デジタル安全保護回路のソフトウェア共通要因 故障対策の自律的対応について

今後のATENAによる対応

2023年10月26日
原子力エネルギー協議会

【回路構成比較】

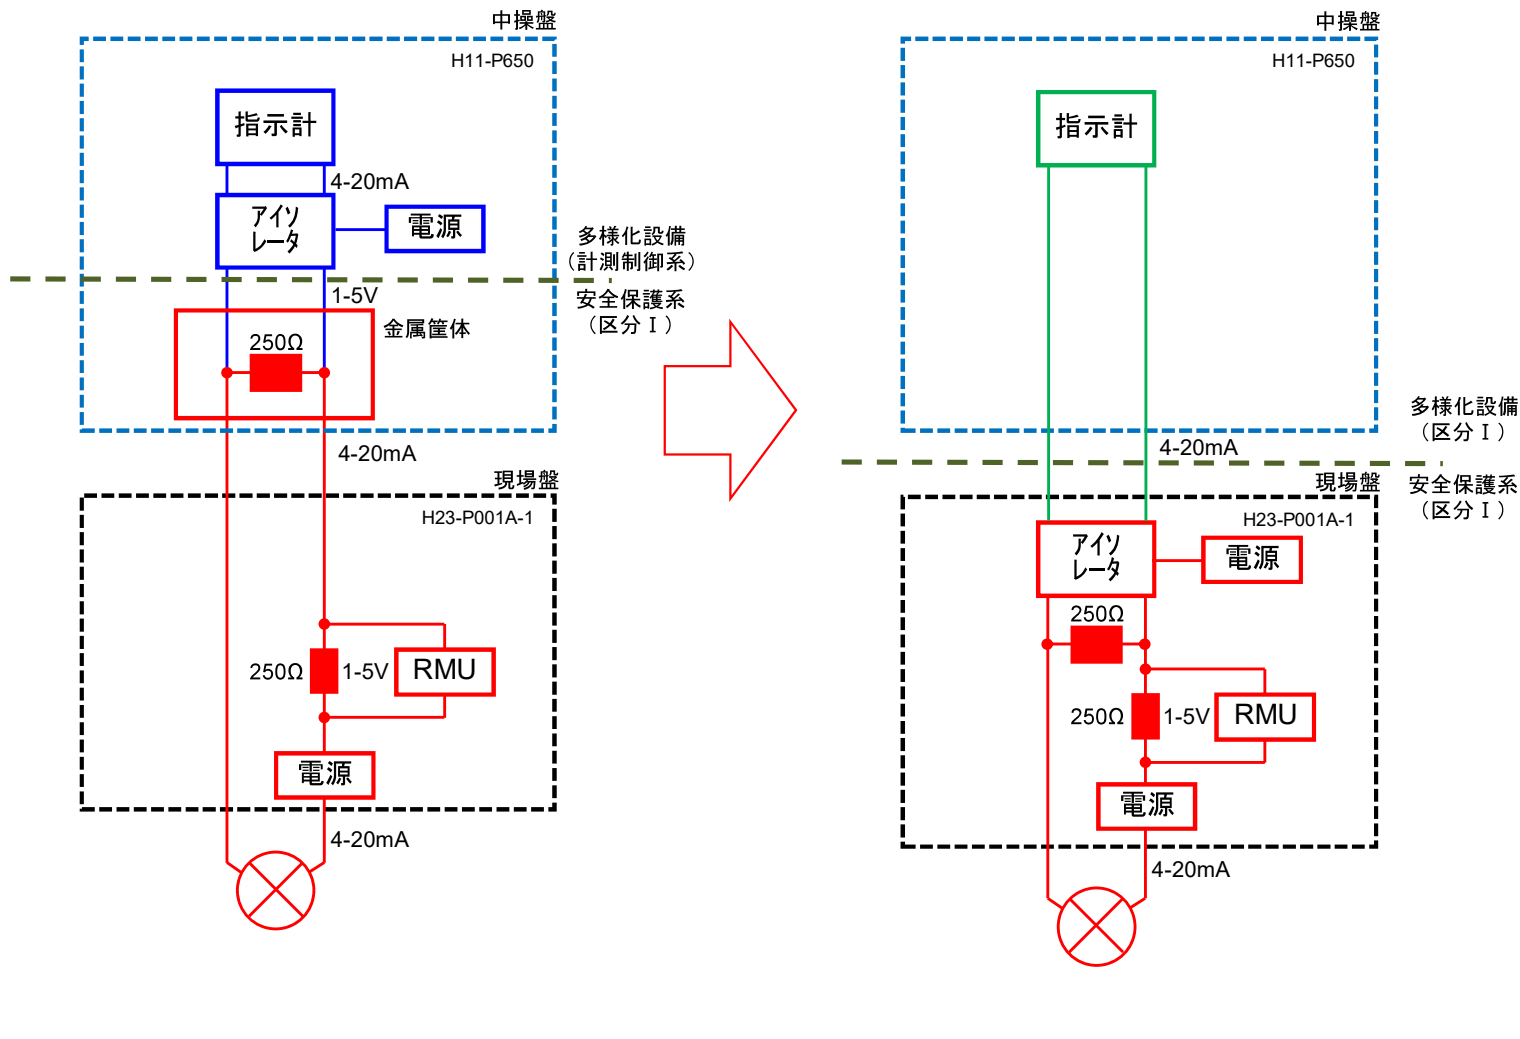
- 2023年7月25日の公開会合にて、ドライベル圧力計とHPCF系統流量計のアイソレータ設置位置の設計の違いに関して質問があり、事業者は、安全保護系と計測制御系が機能的に分離されていれば中操側（多様化設備側）でも現場側（安全保護系側）でも問題がないことを回答した。
- 事業者は、公開会合後、アイソレータが安全保護系に属していないことの適切性について再検討し、JEAC4620-2020が技術評価されていることから、アイソレータを安全保護系に属するように設計変更を行うこととし、要件整合報告書（詳細設計）を改訂してATENAに提出した。（2023年9月27日）
- ATENAは、要件整合報告書（詳細設計）の改訂版の確認を行い、当該設計変更の内容がATENA技術要件書に整合しており、かつ 設備設計変更の理由であるJEAC4620-2020に適合していることを確認した。（2023年10月6日）
- ATENAによる要件整合確認（詳細設計）の完了を受けて、事業者は、柏崎刈羽7号機のドライベル圧力指示計の改造工事に着手した。（2023年10月10日）
- ATENAは、事業者自主検査の現場同席確認において、ドライベル圧力計のアイソレータが安全保護系に設置されていることを確認した。（2023年10月20日）

記載内容	事業者確認内容	ATENA確認
技術基準規則	計測制御系の一部を安全保護装置と共用する場合には、その安全保護機能を失わないよう、計測制御系から機能的に分離されたものであること。	アイソレータ及び抵抗を現場盤へ移設し安全保護系に設置することで、技術基準規則、JEAC本文及び解説に適合していることを確認した。	技術基準規則及びJEAC4620-2020へ適合していることを確認した。
JEAC本文	計測制御系で故障が生じてもデジタル安全保護系に影響のないよう、デジタル安全保護系と計測制御系を電气的に分離する設計とすること。		
JEAC解説	安全保護系と計測制御系との信号取り合いは、光/電気変換などのアイソレーションデバイスを用いる。 この場合アイソレーションデバイスは安全保護系に属する。

ATENA技術要件書 要求内容	事業者確認内容	ATENA確認
3.5.8安全保護回路への波及的影響防止	多様化設備である共通要因故障対策設備は、共通要因故障対策設備の故障影響により安全保護系の安全機能が喪失しない設計とする。	アイソレータ及び抵抗による電气的分離により、安全保護系の安全機能が喪失しない設計となっていることを確認した。	ATENA技術要件書に整合していることを確認した。

【MSIV閉回路】

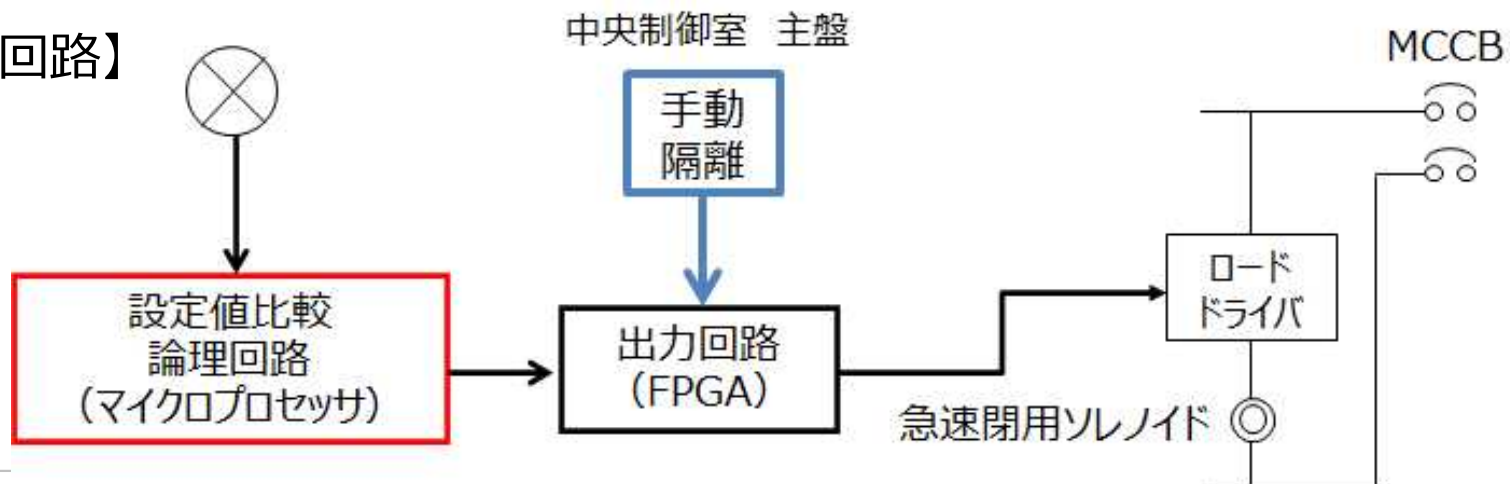
- ABWRプラントにおける主な対策は、柏崎刈羽 7 号機と同じであり、事業者及びATENA は、柏崎刈羽 7 号機と同様の対応を行う。
- ただし、柏崎刈羽 7 号機の手順書に関しては、手動操作（MSIV閉回路）の出力回路にFPGA※が使用されているため、保守的に当該FPGAをソフトウェアCCF対象とし、MSIV閉操作として、当該FPGA回路を使用しているMSIV手動隔離スイッチではなく、MSIVのMCCB操作がエントリーされている。

- 柏崎刈羽7号機は、MSIV閉回路の出力回路にFPGAが使用されているため、以下の対応を行っている。
 - FPGAはマイクロプロセッサに対して多様性を有しており、CCFの想定を除外できるものであると考えられるが、柏崎刈羽7号機では保守的に当該FPGAをソフトウェアCCF対象とした。
 - 柏崎刈羽7号機の手順書では、MSIV閉操作として、当該FPGA回路を使用しているMSIV手動隔離スイッチではなく、MSIVのMCCBがエントリーされている。
- 将来、多様化設備にソフトウェア技術(例FPGA)を適用する場合を考慮し、安全保護回路(マイクロプロセッサ)と多様性が確保できCCFの想定を除外できる要件を明確化し技術要件書へ反映する予定である。
